PROPOSTA TECNICA DEL PROGETTO DEFINITIVO

RELAZIONE GEOLOGICA GENERALE

R05-04-01

**- ALLEGATO 4 – PROGETTO DI
FATTIBILITÀ TECNICO - ECONOMICA
RIGUARDANTE IL NUOVO OSPEDALE
DELL'ASL CITTÀ DI TORINO – STRALCIO
DEI PARERI DELLA CONFERENZA DEI
SERVIZI**

Estratto della Tavola n. 3/DORA Foglio n.8B e foglio n. 4B del PRGC Vigente – Carta di sintesi della pericolosità geomorfologica e dell’idoneità all’utilizzazione urbanistica

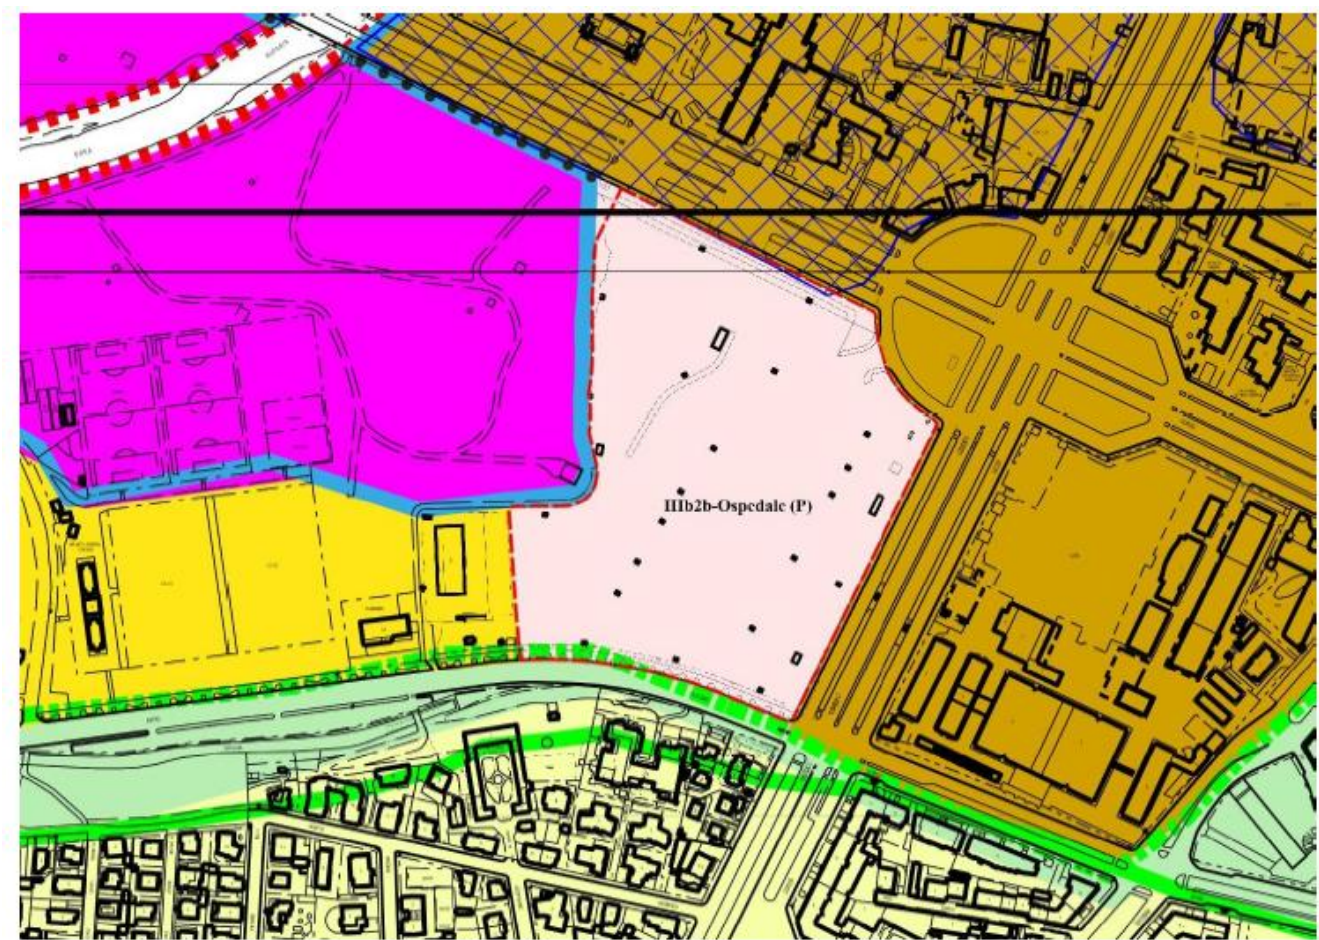
Indicazione classe sintesi: IIIA (P) e IIIA1 (P)

L'area nella quale è previsto l'intervento è attualmente ascritta alla Classe di idoneità urbanistica IIIa (P) e IIIa1 (P) nello strumento urbanistico vigente, come risulta dalla Carta di Sintesi della pericolosità geomorfologica e dell'idoneità all'utilizzazione urbanistica del P.R.G. di Torino. Sulla base dello strumento urbanistico vigente, l'area in oggetto risulta, allo stato attuale, inedificabile. Inoltre, risulta necessaria una modifica alla destinazione urbanistica del sito, in quanto l'area è attualmente destinata ad area per servizi di tipo "v" a parco, verde, gioco e sport.

Estratto della Tavola n. 3/DORA Foglio n.8B e foglio n. 4B del PRGC Vigente – Carta di sintesi della pericolosità geomorfologica e dell’idoneità all’utilizzazione urbanistica – proposta di modifica in classe IIIb2b

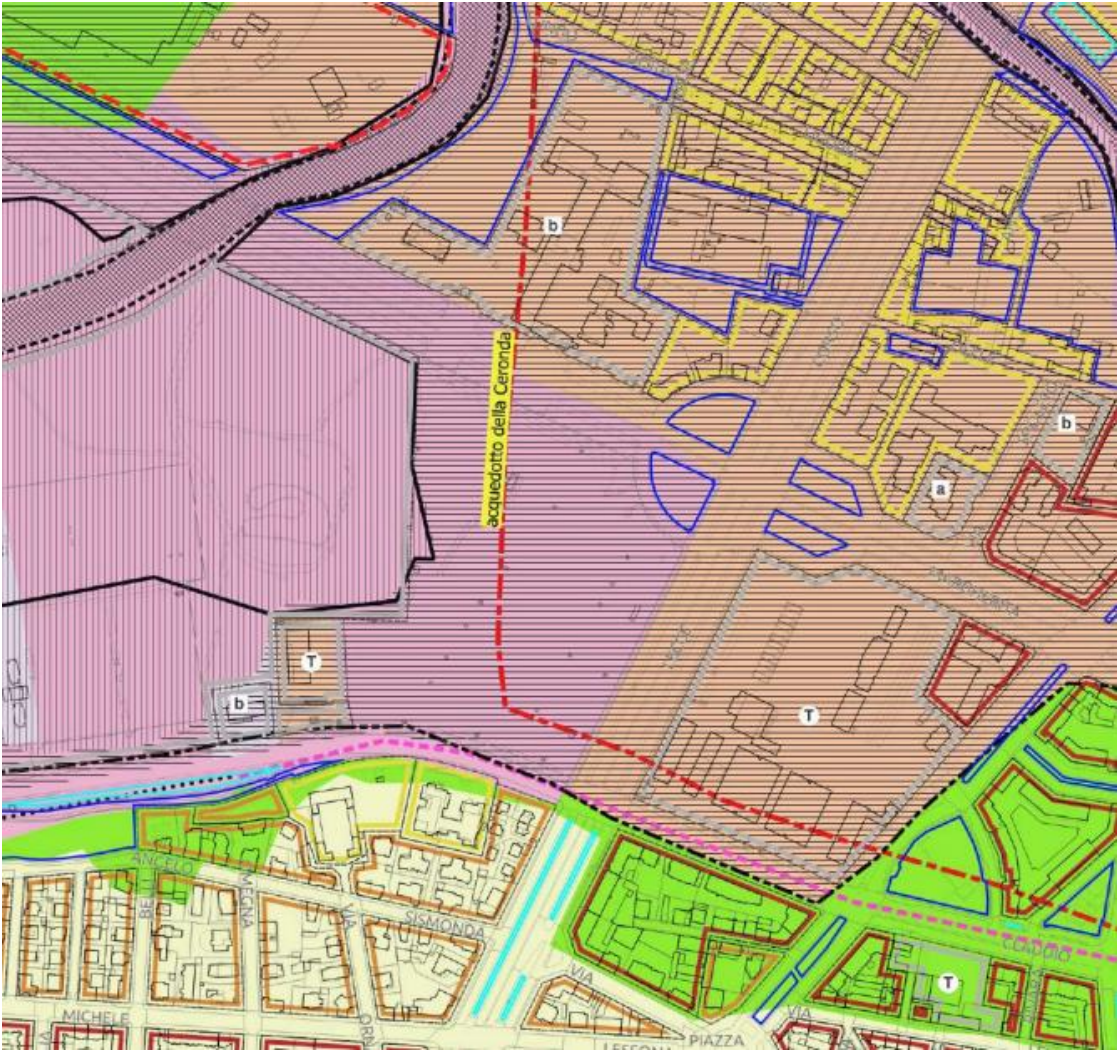
Indicazione classe sintesi proposta: IIIb2b (P)

La proposta di riclassificazione emersa dalla documentazione integrativa trasmessa dal proponente su base volontaria è quella di una classe IIIb2b_Ospedale (P): si tratta di aree collocate all'esterno del perimetro del centro abitato, ai sensi dell'art. 81 della L.R. 56/1977 e s.m.i., comprese nei territori di fascia C, a modesta pericolosità, edificabili, con limitazioni nella tipologia costruttiva, adottando accorgimenti tecnici finalizzati alla salvaguardia dei manufatti e della popolazione insediata. Viene, in particolare, evidenziata la necessità di realizzare un'opera di consolidamento del rilevato esistente al confine nord-ovest del lotto d'intervento, da definirsi in sede di progettazione esecutiva.

Infine, dal punto di vista della classificazione di sintesi, nell'ambito della variante urbanistica connessa al progetto appare opportuno riclassificare in classe IIIb2 (P) il quadrante sud-ovest dell'incrocio tra corso Regina Margherita e corso Lecce ora inserito in classe IIIa1 (P), ancorché non facente parte dell'ambito dell'intervento proposto, in analogia col contesto geomorfologico e le classi di sintesi dei settori presenti al contorno.

Figura 1 - mappatura attuale della pericolosità idraulica nell'intorno di interesse.

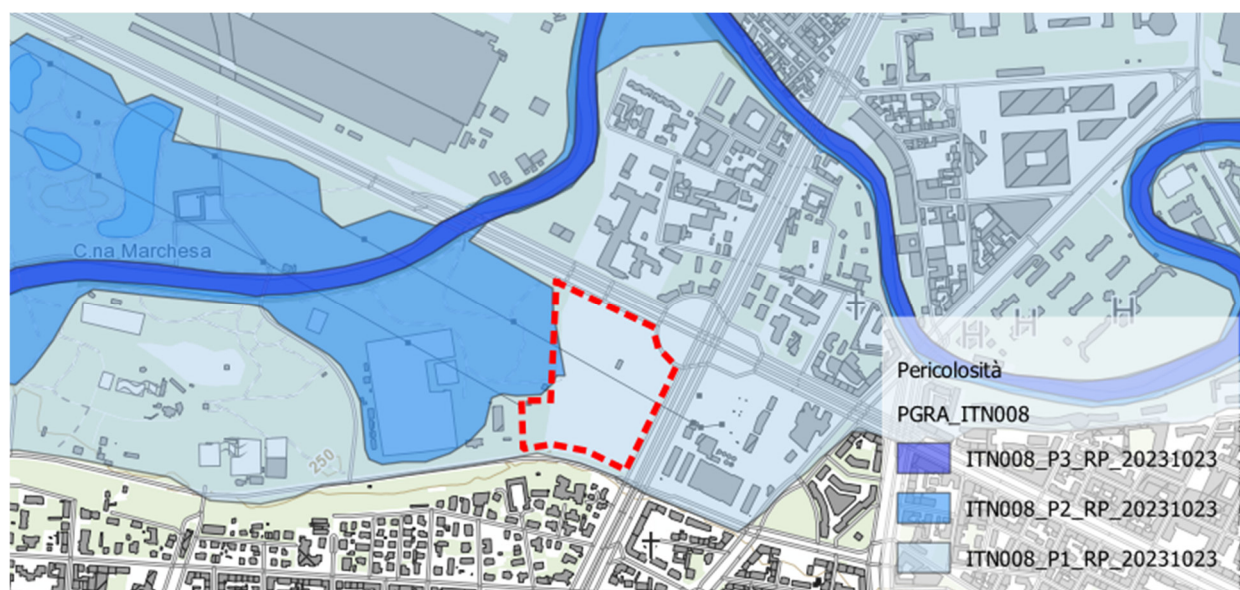
In Figura 1 è mostrata la pericolosità come descritta nei file shp riferiti alla APSFR "Città di Torino", riferiti all'area di interesse del PFTE "Nuovo Ospedale Città di Torino".

L'area caratterizzata dalla pericolosità P2, ovvero allagabile per piena bicentenaria, coincide, a meno un modesto errore che si deve presumere essere cartografico, con la parte più bassa del Parco prossima alla Dora ed esclude l'area di interesse del progetto. La pericolosità P3 comprende invece l'area in esame, e si attesta sui limiti morfologici degli orli di terrazzo preesistenti.

Le figure seguenti chiariscono quanto scritto in merito ad un verosimile errore di digitalizzazione nella rappresentazione della area P2, coincidente con il limite Fascia B.

In primo luogo, si evidenzia quale sia il tratto del limite della area P2 che si ritiene frutto di un errore di digitazione cartografica, in Figura 2.

La morfologia dei luoghi e del piazzale è chiarita ulteriormente dalla successiva Figura 3, che mostra sulla stessa base della figura precedente, le curve di livello 1m tratte dal DTM LIDAR Min.Ambiente. In questa immagine si vede con

evidenza come il limite della area P2, anziché seguire la direzione delle curve di livello eventualmente allontanandosi da queste progressivamente, al contrario di distacca bruscamente e poi ritorna secondo una forma geometrica priva di significato.

Una verosimile e semplicissima correzione all'evidente errore si può ottenere eliminando il vertice che, verosimilmente fu prodotto per errore in fase di digitalizzazione, come è mostrato nella Figura 4; tale proposta viene effettuata in considerazione a quanto riportato all'art. 27, c.3 delle Norme di Attuazione del PAI.

Infine, in Figura 5 si mostra il limite dell'area di pericolosità P2 come potrebbe configurarsi a seguito della correzione proposte

In tal senso, fatte le dovute verifiche in particolare sulla morfologia dei luoghi, si condivide la proposta di inserire una modifica della fascia B, nell'ambito degli elaborati della variante urbanistica connessa al progetto, ai sensi dell'art. 27, c.3 delle Norme di Attuazione del PAI, al fine di escludere dall'area di interesse l'ambito erroneamente perimetrato e rettificare la fascia B medesima.

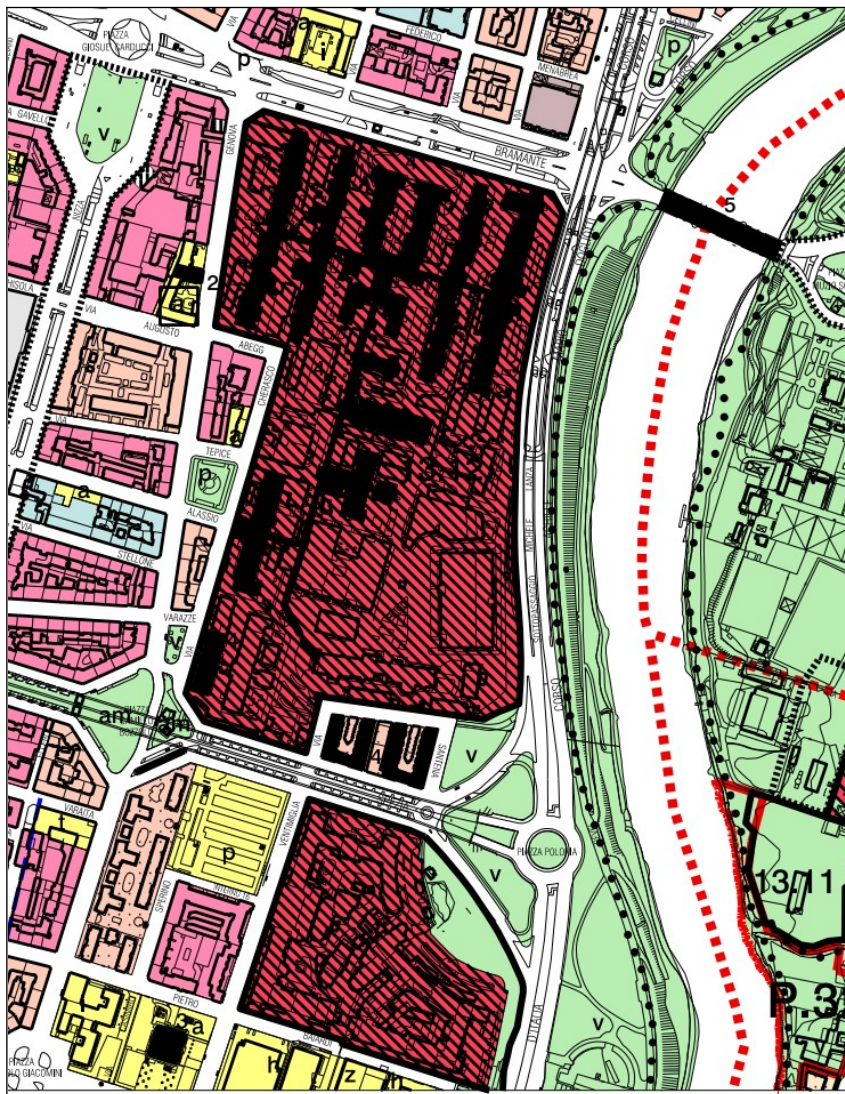
- **Il Problema:** L'area è classificata come "Attrezzature socio-sanitarie" (**Tavola T03.08.02**), ignorando l'AdP del 2017 che ha già impresso una destinazione residenziale e di *social housing* con valore di variante al PRGC vigente;
- **L'Anomalia:** Il PRGC vigente è correttamente aggiornato al 2025, mentre il nuovo Preliminare sembra basarsi su basi dati storiche non aggiornate;
- **Richiesta:** Rettificare l'azzonamento e inserire graficamente il **perimetro dell'AdP** per garantire la coerenza amministrativa fino alla sua scadenza (2028).

PROGETTO PRELIMINARE NUOVO PRGC COMUNE DI TORINO Tavola T00.5A.00

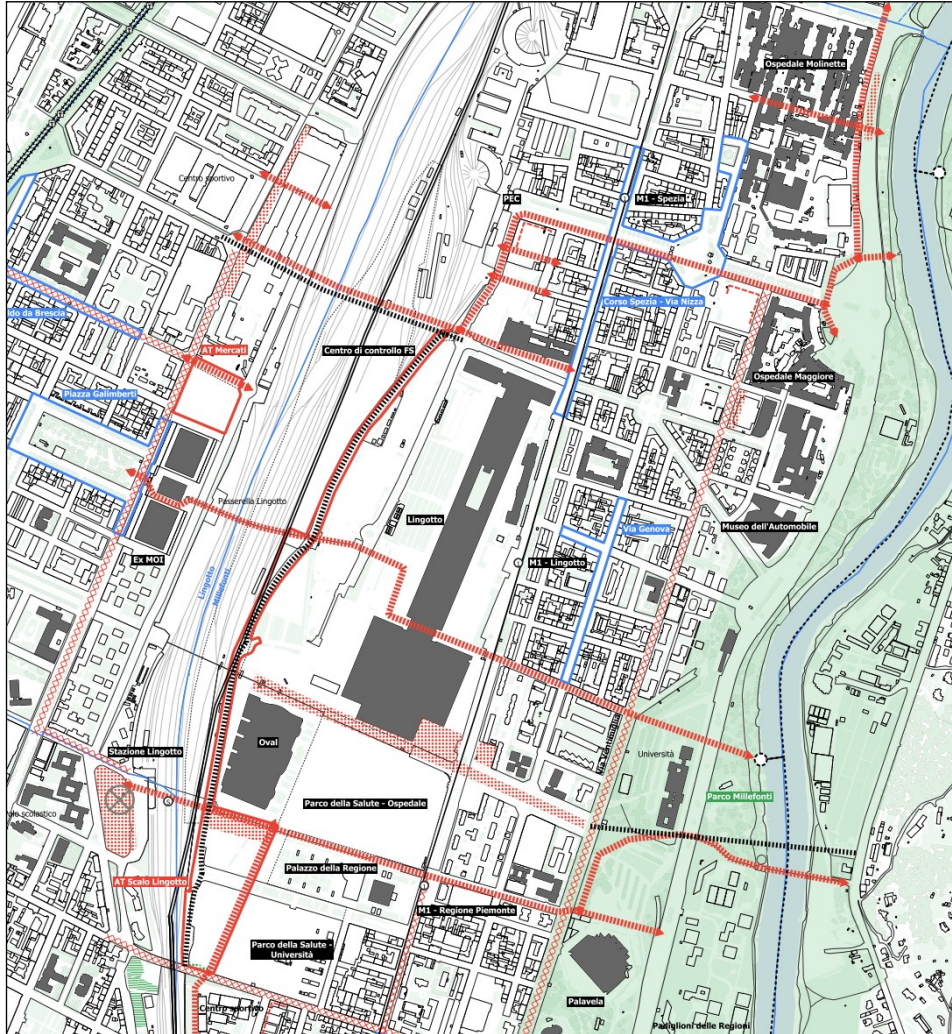
- **Sottopasso vs Passaggio a raso:** Al posto del previsto sottopasso di Via Passo Buole, compare un nuovo passaggio tra i comprensori 1 e 3 **Tavola T00.5A.00**.

Estratto della Tavola n. 3/DORA Foglio n.8B e foglio n. 4B del PRGC Vigente – Carta di sintesi della pericolosità geomorfologica e dell'idoneità all'utilizzazione urbanistica – proposta di modifica in classe IIIB2b

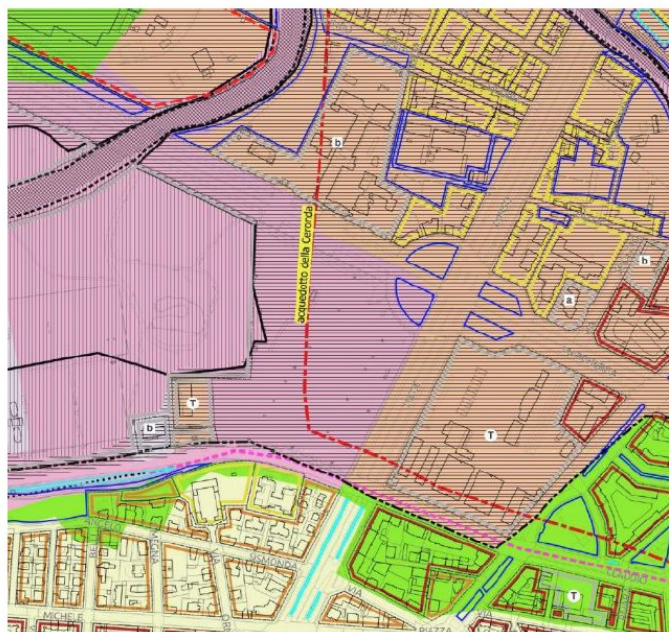
Nuovo Ospedale area Nord Torino Pellerina: nuova sottoclasse "IIIb2b-Ospedale (P)" per le aree in Fascia C così come definito nel corso della Conferenza dei Servizi, ai sensi dell'art. 38 D. Lgs. n. 36/2023 (prot. ASL Città Torino n. 2025/0151665 del 22/10/2025).
